SAMRÅDSREDOGÖRELSE TILLHÖRANDE DETALJPLAN FÖR

# Njupkärrs skola

Näsby 4:1390 m.fl.

Bollmora, Tyresö kommun, Stockholms län

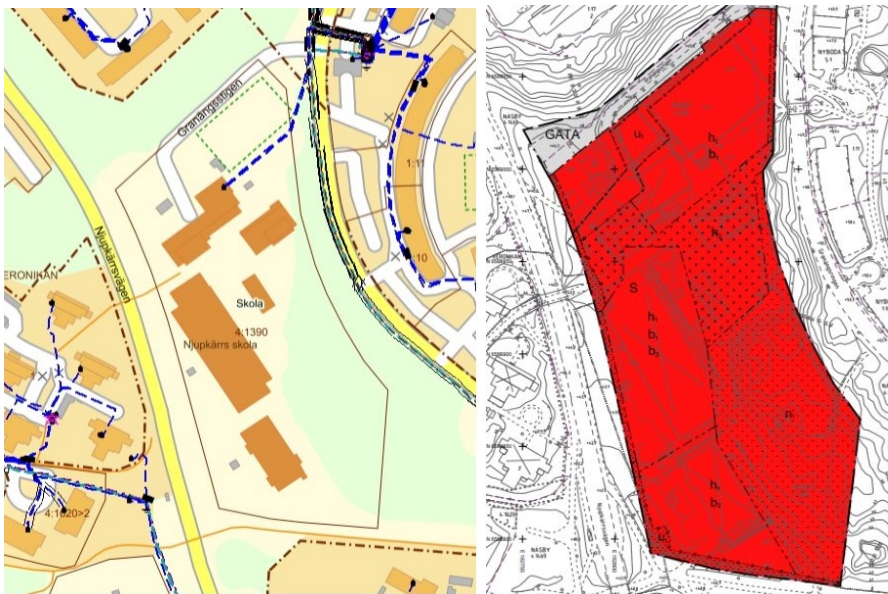
Fjärrvärmeledningar finns i närliggande område. Befintliga fjärrvärmeledningar måste hållas tillgängliga för Vattenfall AB Heat Sweden under byggtiden.

Utsättning av befintliga fjärrvärmeledningar ska begäras innan arbetena sätts igång.

Eventuell flyttning/ombyggnad/rivning/deponering av befintliga fjärrvärmeledningar bekostas av byggherren eller regleras via markavtal med Uppsala Kommun.

**Svar:** Kommunen har i utformningen av detaljplanen utgått ifrån att befintlig fjärrvärmeledning ska vara kvar. Ingen byggnation planeras ovan ledningarna och ett markreservat i plankartan säkerställer åtkomst till ledningarna.

Förslaget är utformat med hänsyn till ledningarna och åtkomst för dessa avseende placering av byggnader, utformning av skolgård och markhöjder.

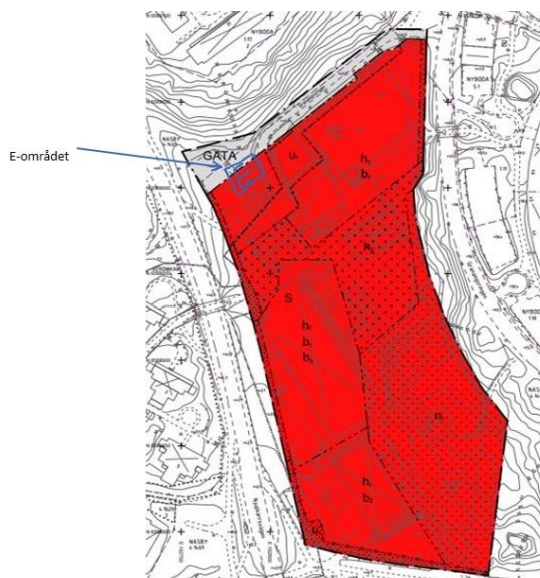
Vattenfall Eldistribution AB har elnätanläggningar inom område och inom närområde för aktuell detaljplan bestående av 24 kV markkabel, turkos streckad linje i karta nedan, 24 kV nätsta on, svart kvadrat, 0,4 kV markkabel, mörkblå streckad linje samt kabelskåp, svart rektangel.

Ifall markkabeln eller det byggnadsfria avståndet hamnar inom planområdet önskar Vattenfall Eldistribu on att ett U-område kompletteras i plankartan.

U-området ska anges mitt över markkabeln med minst 2 meter på vardera sida om markkabelns yttersta fasar.

Det kommer behöva en ny nätstation i planområdet om en ny skola ska byggas eller utöka den befintliga förskolan. Önskad plats för E-området redovisas nedan och bestämmelsen ska vara E-nätstation/transformatorstation. Ytbehovet för E-område ska vara 10x10 m.

Vattenfall Eldistribution vill ha även anslutningspunkten på samma sida av E-området.

*Kommunen har haft fortsatt dialog med Vattenfall och kommit fram till lösningar gällande lämplig placering för dragning av ny markkabel och nätstation. Plankartan har kompletterats med ett E-område om 8x7 meter med användningen "Tekniska anläggningar". Placering och utbredning av ytan har förankrats med Vattenfall. E-området ligger lättåtkomligt i anslutning till infartsväg.*
